**Breheimen
nasjonalparkstyre**

Vedtak Breheimen NP - 2022 - Ny behandling av utsett sak frå 2019 (saksnr: 2019/8570-6) - Opprusting av solsidevegen Heimsetra - Grotåe i Lundadalen - Eigarlaget Heimraster v/ Ola Moen

Breheimen NP - 2022 - Ny behandling av utsett sak frå 2019 (saksnr: 2019/8570-6) - Opprusting av solsidevegen Heimsetra - Grotåe i Lundadalen - Eigarlaget Heimraster v/ Ola Moen

Fasade bru over Grotåe.

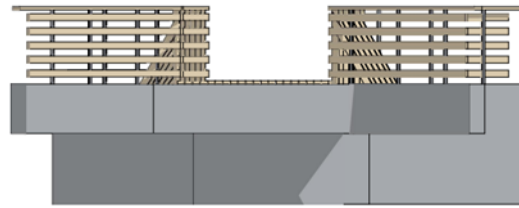
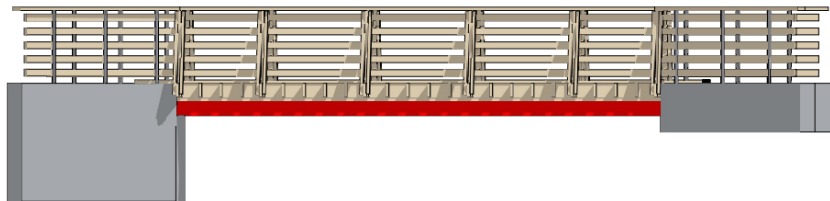
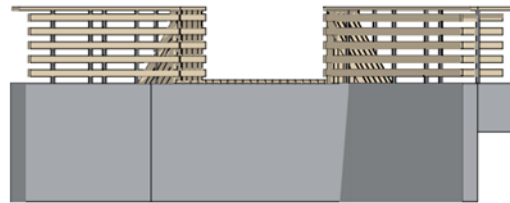
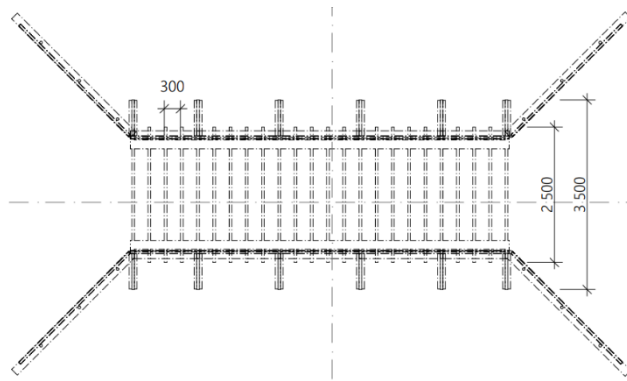
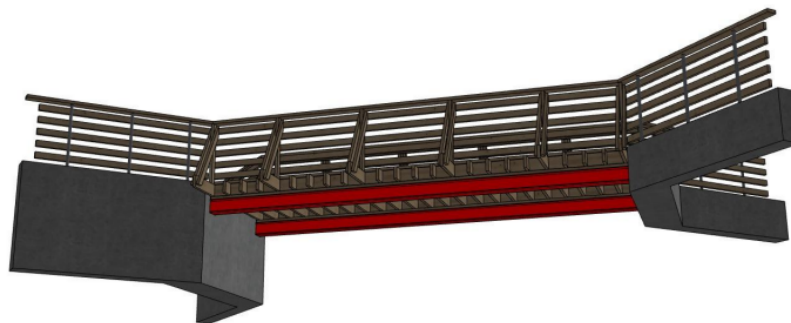
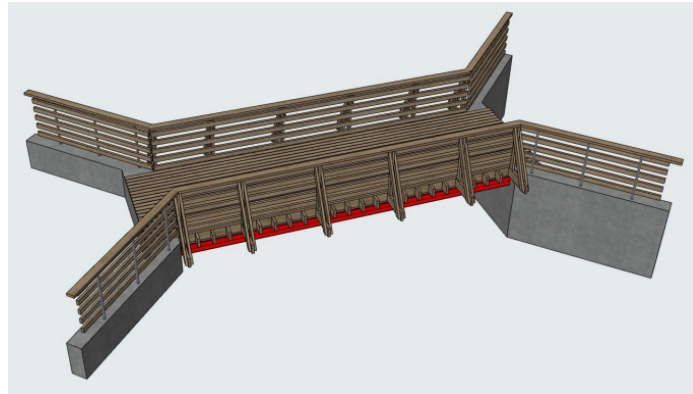
- *Vassdragene, terrenget og naturlige prosesser gjør at det i utgangspunktet er utfordrende å etablere gode kryssingsløsninger som vil stå imot naturkreftene og som ikke gir relativt store inngrep. Terrenget virker også litt vanskelig med tanke på å få etablert en slik kryssing som vil kunne fungere vassdragsteknisk. NVE har ingen formening om dimensjoneringen som er planlagt er tilstrekkelig. Men det kan virke som om både vannføring og massetransport vil gi betydelig belastning på konstruksjonene.*

- *Søker har oppgitt at fundamentene skal også plasseres over nivå for 1000-årsflom. Grunnlaget for denne vurderingen kommer ikke fram av planene.*
- *Fjerning av løsmasser og inngrep langs elvebredden kan endre erosjonen i elveløpet i flomsituasjoner.*

- *Med forankring i fjell vil brufundamentene være godt forankret, men endring i erosjon rundt fundamentene må hensyntas. Vi vet det er stor massetransport og potensiale for store erosjonskrefter. Vi kan ikke se at dette er vurdert.*

- *Selv om planen med å legge elven i rør er endret til fundamenter og bunn bru over 1000- årsflom nivå for den store brua (oppgitt av søker uten dokumentasjon), vil NVE fraråde tiltaket ut fra både vassdragstekniske forhold, skredfaglige forhold og ut ifra hensynet til vassdragsverdier.*

- *Det er store faglige usikkerheter knyttet til den vassdragstekniske utformingen, og NVE mener derfor at det er naturlig å se mulige konsekvenser av tiltaket mot løsninger for kryssning som finnes i dag.*

Kart viser aktsomhetsområde for jord- og flaumskred.

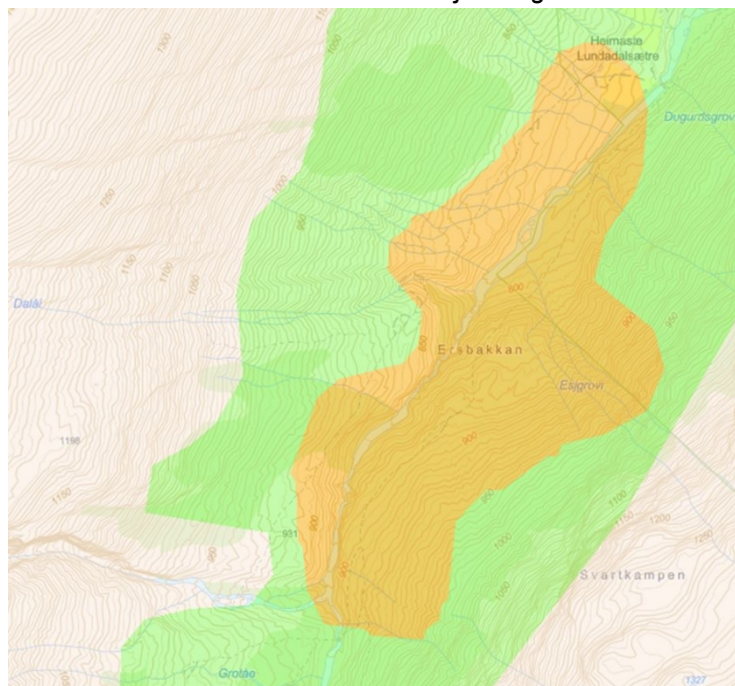
- *Området er dekt av aktsomhetsområder for jord- og flomskred (se figur under), og potensialet for erosjon og skredmasser ut i Skjøle er dermed stort, dersom man setter i gang tiltak som ikke er dimensjonert og utformet vassdragsteknisk tilfredsstillende. Ut fra erfaringene etter flommen i oktober 2018, bør man prøve å unngå tiltak som kan øke sjansene for økt massetilførsel til Skjøle. Området har ifølge NGU sine løsmassekart breen/bresjøavsetninger og annet morenemateriale som er lett eroderbare (se figur under).*

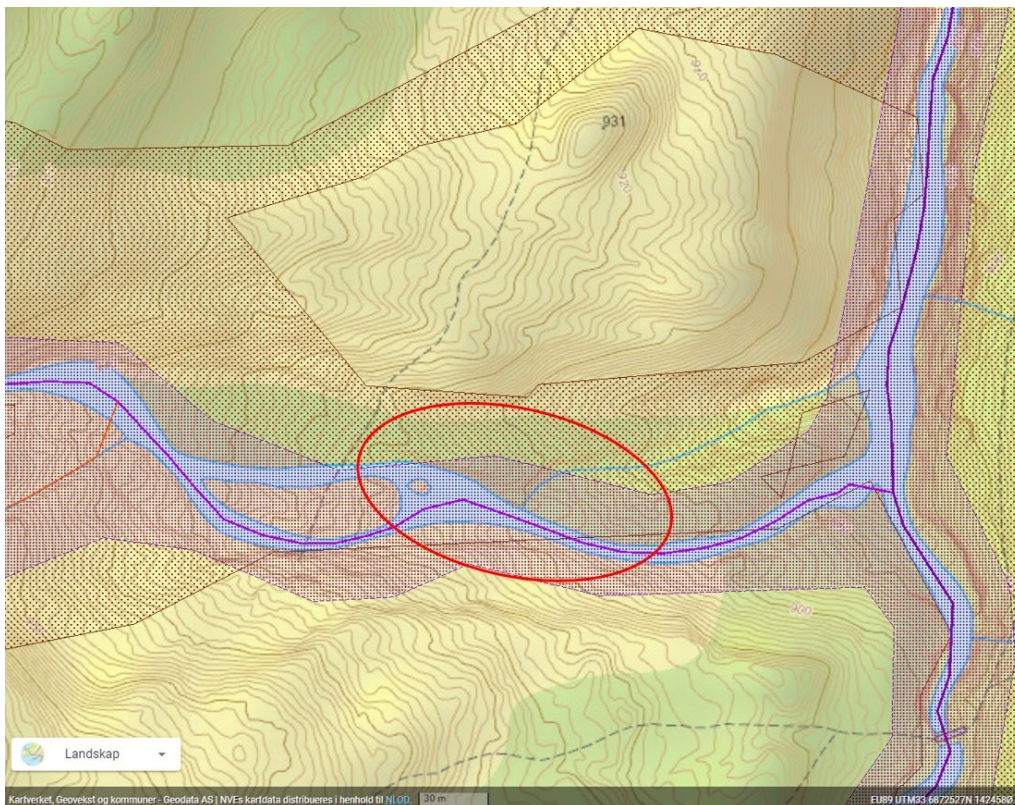
I den reviderte søknaden er det også beskrive at det må ryddast ein ca. 90 meter lang veg nedover til brua som er planlagt over Grotåe. På synfaringa med nasjonalparkstyret den 11.06.2021 var det noko usikkerheit om akkurat kvar denne vegen skulle gå fordi kartet som

er vedlagt søknaden har ein målestokk som gjer at det heile blir for grovt. Saman med representantane for søkjar vart det konkludert med at denne vegen måtte gå nedover langs elvekanten frå der vegtraseen kjem ned og vidare nedover langs elva, over lite flaumløp og vidare til brua over Grotåe. På kartet som er vedlagt søknaden er også sjølve brua teikna inn feil samanlikna med den plasseringa som søkjar viste på synfaringa den 17.08.2020. Denne plassen ligg 50-60 meter lenger nedover langs elva.
